Dodatek č. 9 ke Smlouvě o dílo

Shora uvedené smluvní strany se dohodly na uzavření dodatku č. 9 (dále jen „dodatek“) ke Smlouvě o dílo ze dne 12.07.2023, ve znění dodatků č. 1, č. 2, č. 3, č. 4, č. 6, č. 7 a č. 8, která byla uzavřena se zhotovitelem jako vybraným dodavatelem veřejné zakázky: „**Sportovní hala pro tělesnou výchovu – Nová Paka**“ (dále jen „veřejná zakázka“), zadané v otevřeném podlimitním řízení dle zákona č. 134/2016 Sb., o zadávání veřejných zakázek, ve znění pozdějších předpisů (dále jen „zákon“). Veřejná zakázka byla oznámena ve Věstníku veřejných zakázek pod evidenčním číslem Z2023-009554 (dále jen „veřejná zakázka“).

"Sportovní hala Nová Paka - stavební práce"**DODATEK č.9**

ŘEZ 1			004	201672/5-6-S0002-X002/0	1

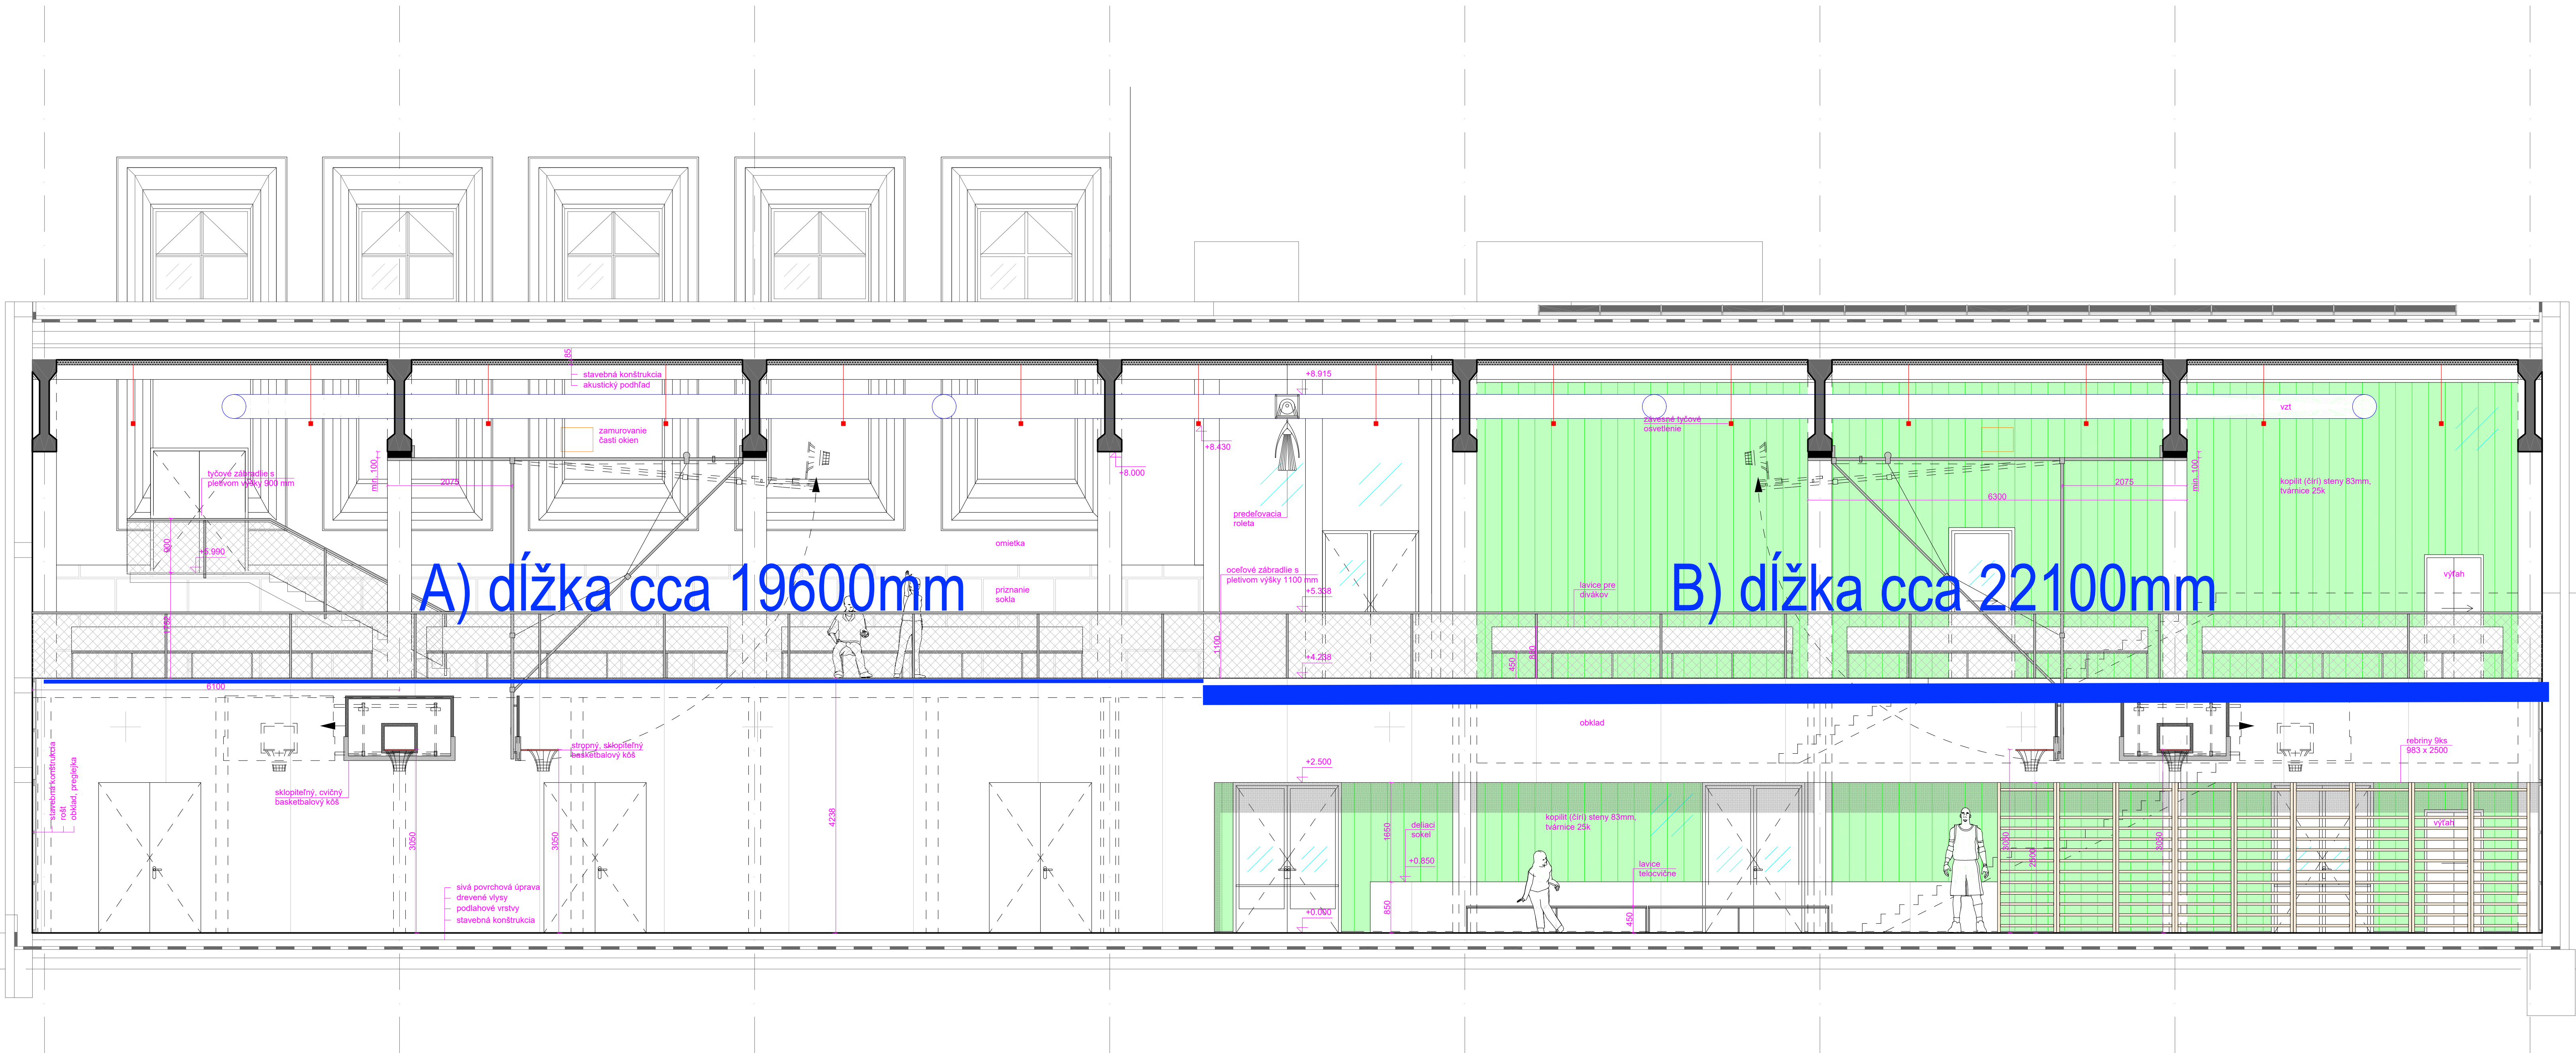
764	764214606	Oplechování horních ploch a atik bez rohů z Pz s povrch úpravou mechanicky kotvené rš 500 mm	m	83.400	1,179.00	98,328.60	URS 2025 02 * 0,9 (TOV počítá s tl 0,6mm - 982Kč/m2 cena upravena na na tl. 0,8mm - 1310Kč/m2)
41,7*2					83.400			
Součet					83.400			
317	R	998764102	Přesun hmot pro konstrukce klempířské stanovený z hmotnosti přesunovaného materiálu vodorovná dopravní vzdálenost do 50 m v objektech výšky přes 6 do 12 m	t	0.532	13,308.40	7,080.07	SOD

A) dĺžka cca 19600mm

B) dĺžka cca 22100mm

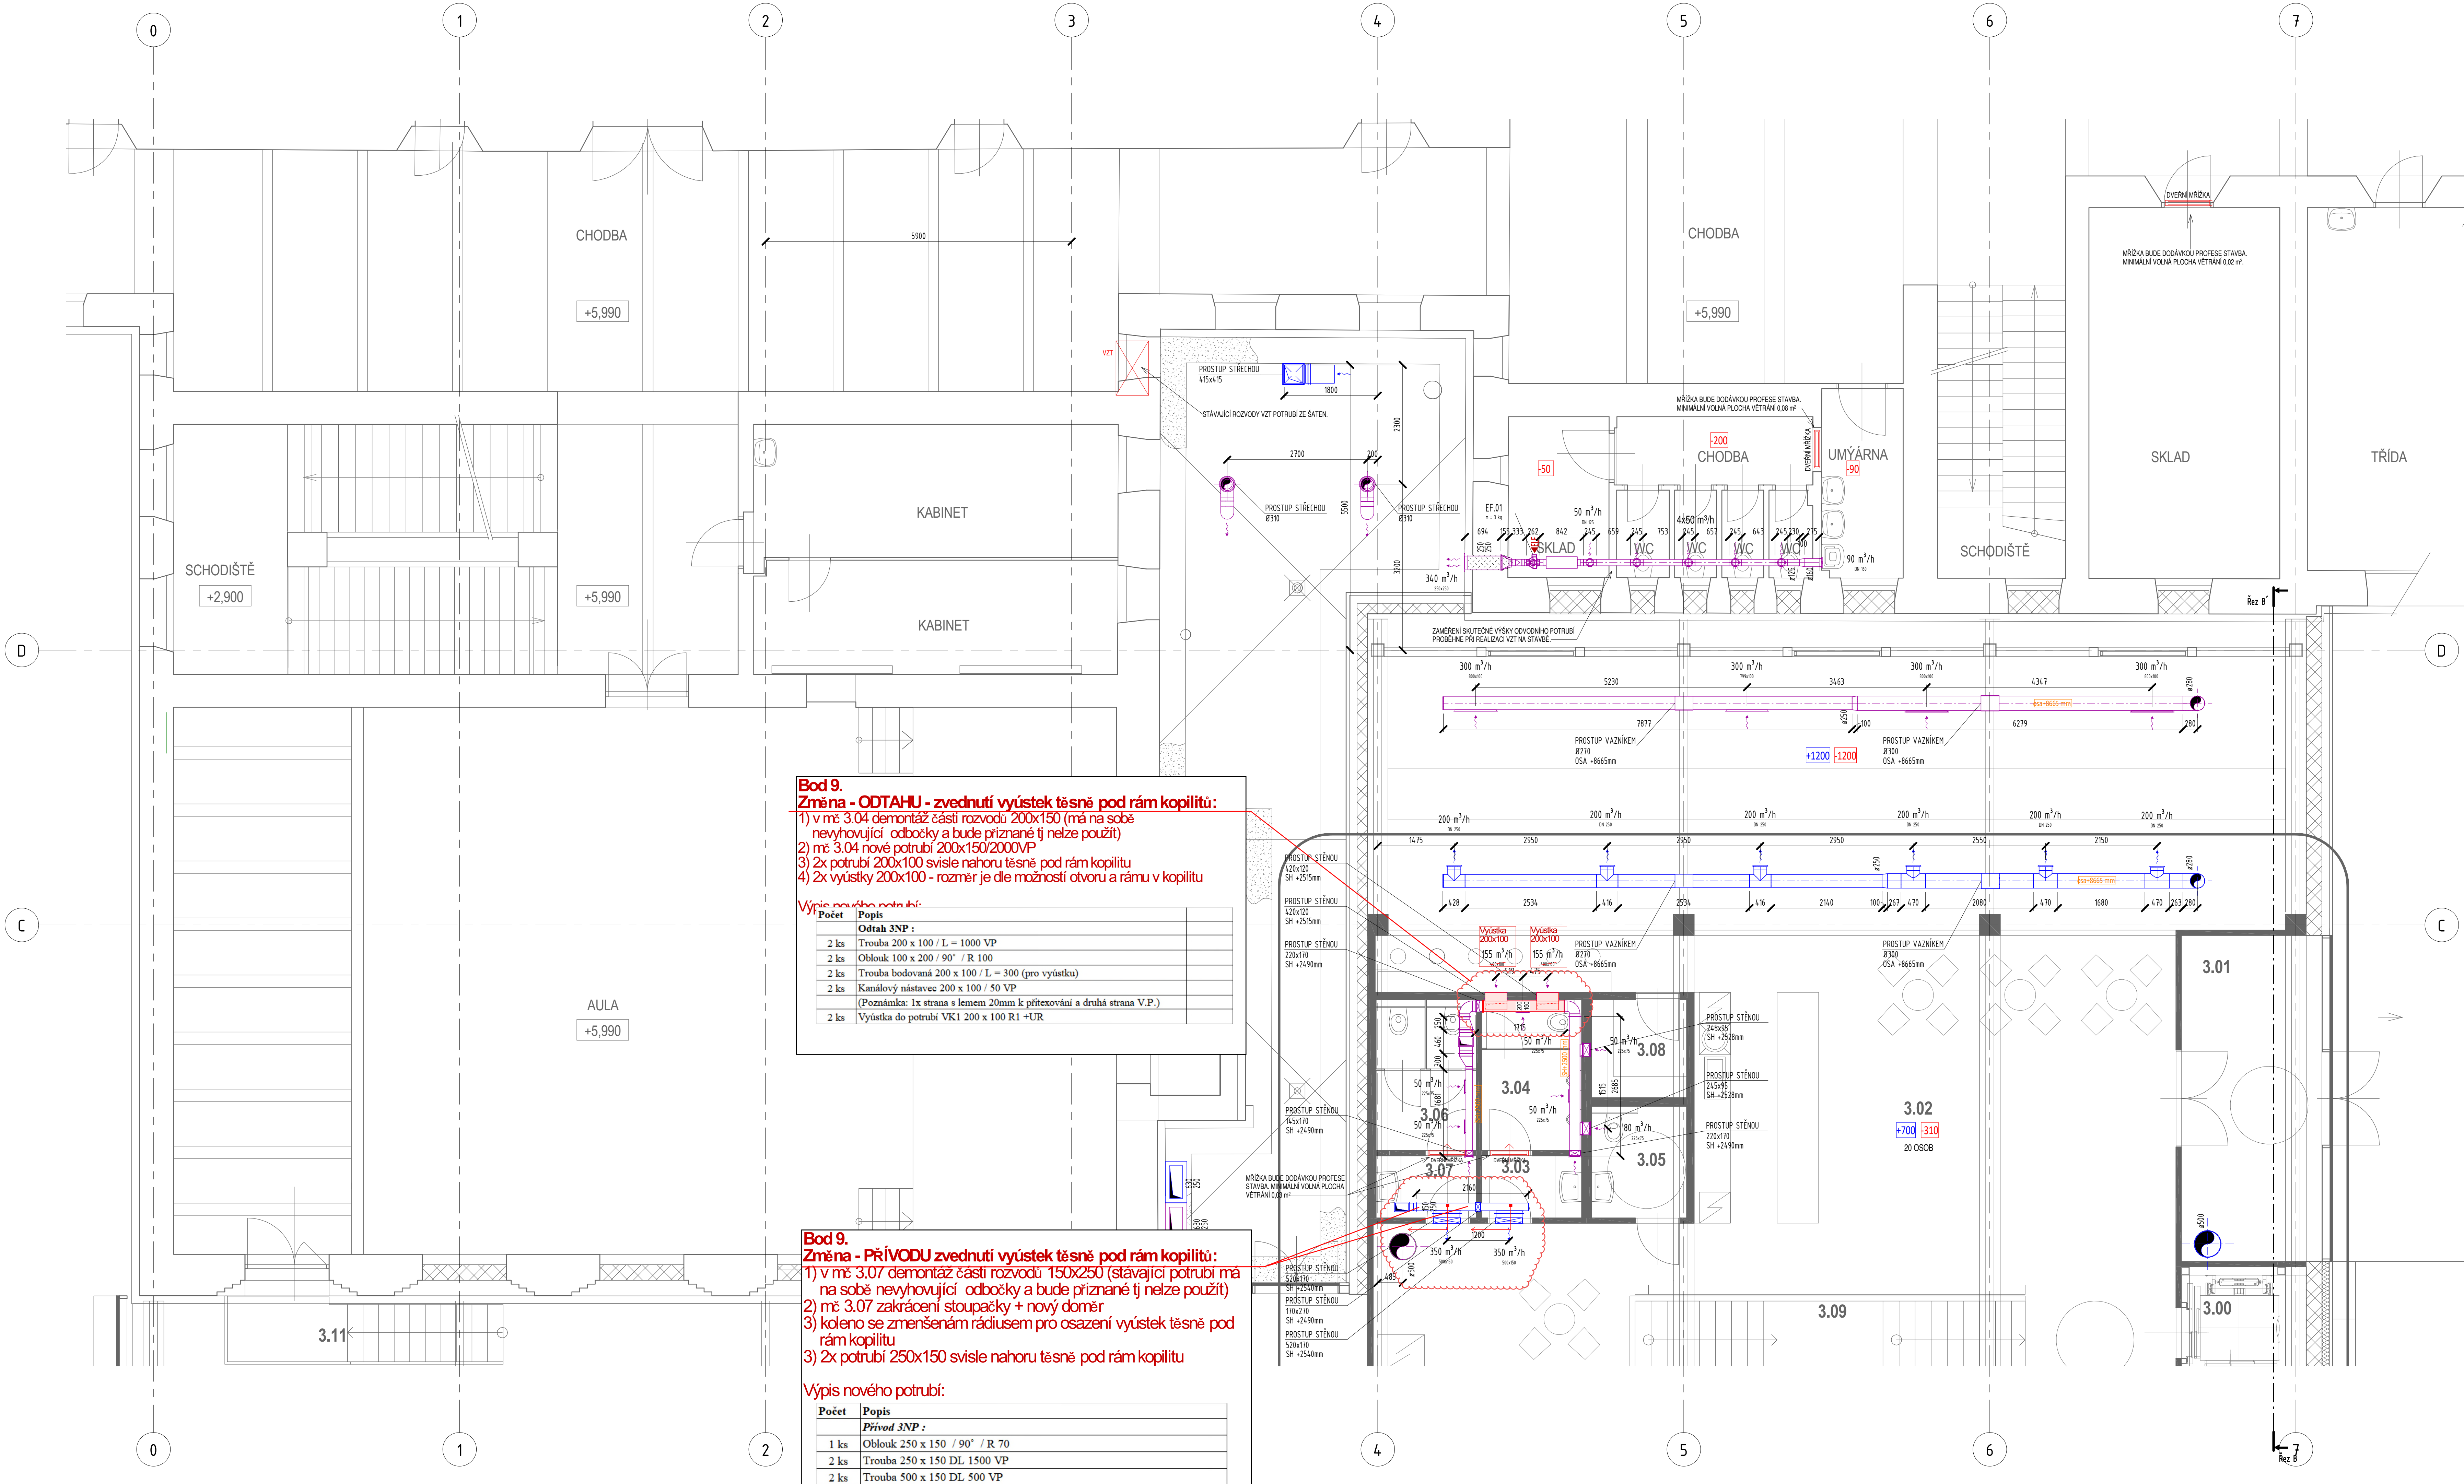
1.1 Popis původního řešení: trasy dle PD						
1.2 Popis nového řešení: Změna provedených tras vzduchotechnického potrubí oproti projektové dokumentace.						
2 Zdůvodnění změny:						
Úprava provedených tras bude realizována na základě požadavku AD. Po demontáži potrubí bylo nutné realizovat v SDK příčkách nové prostupy pro instalaci potrubí v jiné trase, současně vyrobit nové odbočovací potrubí, zapravit původní prostupy stěnovými konstrukcemi a nově instalovat potrubí v jiné požadované trase, což zvýšilo mj. časovou náročnost realizace vzduchotechniky a současně oddálilo stavební dokončenost návazných profesí (SDK konstrukce, kazetové podhledy, skleněné příčky).						
Vazba na zákon 134/2016 o zadávání veřejných zakázek, par.222 změna závazku ze smlouvy na veřejnou zakázku: zařazeno do odst. 6						
3 Vliv na dopracování projektové dokumentace:			ANO		X	NE
4 Dopad do smluvních termínů:			ANO (uvést návrh prodloužení lhůty smluvního termínu)		X	NE

Bod 9.
Změna - ODTAHLU - zvednutí výustek těsně pod rám kopilitu:
1) v mč 3.04 demontáž části rozvodu 200x150 (má na sobě nevhovující odbočky a bude přiznané tj nelze použít)
2) mč 3.04 nové potrubí 200x150/2000VP
3) 2x potrubí 200x100 svise nahoru těsně pod rám kopilitu
4) 2x výustky 200x100 - rozměr je dle možností otvoru a rámu v kopilitu

Bod 9.
Změna - PŘÍVODU zvednutí výustek těsně pod rám kopilitu:
1) v mč 3.07 demontáž části rozvodu 150x250 (stávající potrubí má na sobě nevhovující odbočky a bude přiznané tj nelze použít)
2) mč 3.07 zakřivení stoupačky + nový doměr
3) koleno se zmenšením rádiusem pro osazení výustek těsně pod rám kopilitu
4) 2x potrubí 250x150 svise nahoru těsně pod rám kopilitu

Výpis nového potrubí:

Počet	Popis
Odtah 3NP :	
2 ks	Trouba 200 x 100 / L = 1000 VP
2 ks	Oblouk 100 x 200 / 90° / R 100
2 ks	Trouba bodovaná 200 x 100 / L = 300 (pro výustku)
2 ks	Kanálový nástavec 200 x 100 / 50 VP
(Poznámka: 1x strana s lemem 20mm k přitexování a druhá strana V.P.)	
2 ks	Výustka do potrubí VK1 200 x 100 R1 +UR

Výpis nového potrubí:

Počet	Popis
Přívod 3NP :	
1 ks	Oblouk 250 x 150 / 90° / R 70
2 ks	Trouba 250 x 150 DL 1500 VP
2 ks	Trouba 500 x 150 DL 500 VP

ANGLICKÝ DVOREK

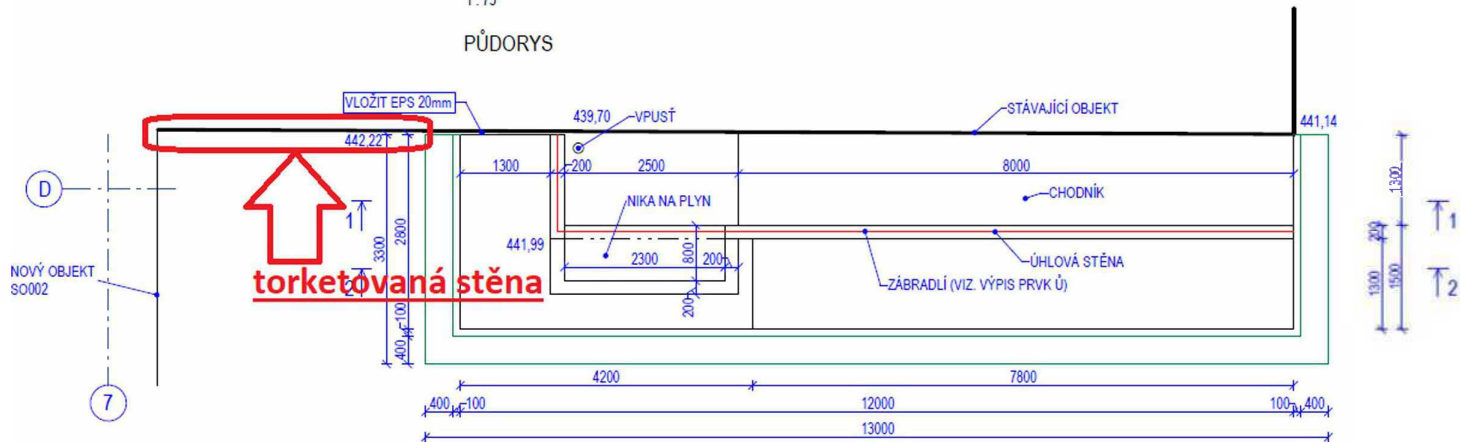
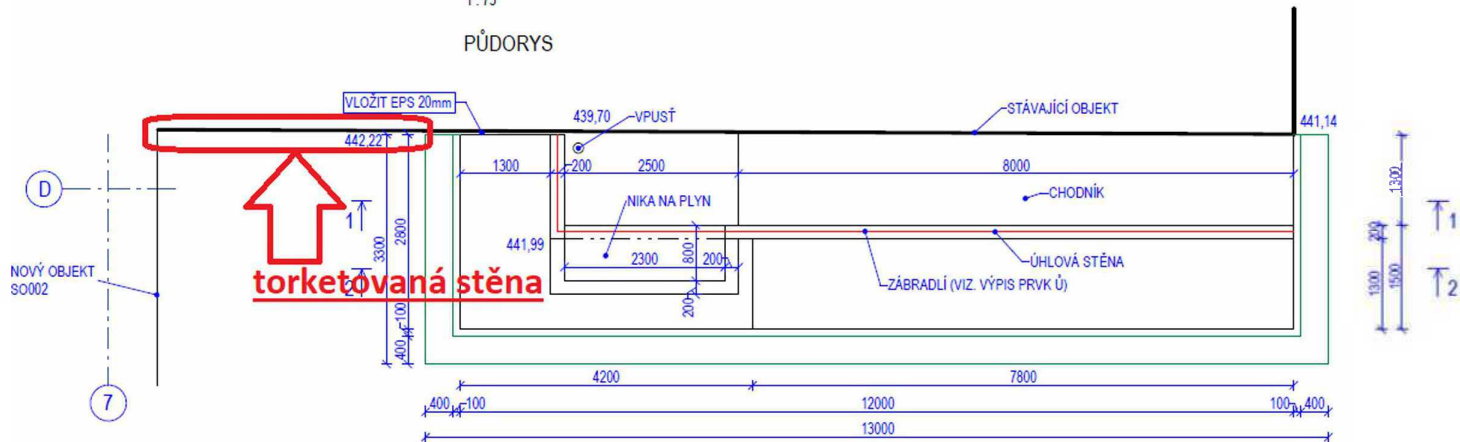
1.1 Popis původního řešení: v PD nebylo řešeno						
1.2 Popis nového řešení: Dodání XPS na trokretovou stěnu jako ochranná funkce						
2 Zdůvodnění změny:						
v PD nebyla řešena izolace stávajících budovy, navržena stěna z torkretu (viz ZL 69) a jako ochranná funkce doplněn XPS na torkretovanou stěnu						
Vazba na zákon 134/2016 o zadávání veřejných zakázek, par.222 změna závazku ze smlouvy na veřejnou zakázku: zařazeno do odst. 6						
3 Vliv na dopracování projektové dokumentace:			ANO		X	NE
4 Dopad do smluvních termínů:			ANO (uvést návrh prodloužení lhůty smluvního termínu)		X	NE
5 Náklady:	Cena méněprací (odpočet):	–	0,00 Kč		bez DPH	
	Cena víceprací (přípočet):	+	5 881,23 Kč		bez DPH	
	Výsledná ceny změny:		5 881,23 Kč		bez DPH	
6 Schválil:						
za zhotovitele:		za TDS:		za TDS - specialistu:		za AD:
